【排水集合管】仕様変更（偏流板設置）のご案内

この度、一部集合管について仕様を変更することとなりました。

【立て管上部から見た偏流板の形状】

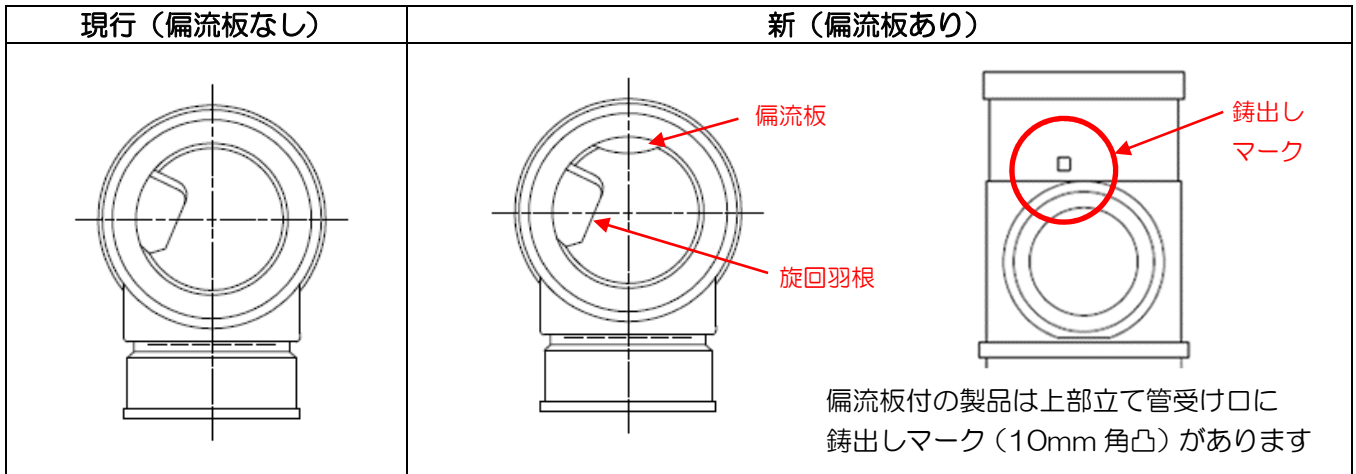
- ・集合管の上部立て管受口のゴムリング直下に偏流板を設置致します。（下図参照）

- ・偏流板設置により排水を効率よく減速・旋回させられるようになり、排水性能が向上します。
- ・同じ立て管の上下階で偏流板有無が混在された配管となりましても、現行のカタログ値から排水能力が低下することはありません。
- ・偏流板有無による排水騒音レベルの差はありません。
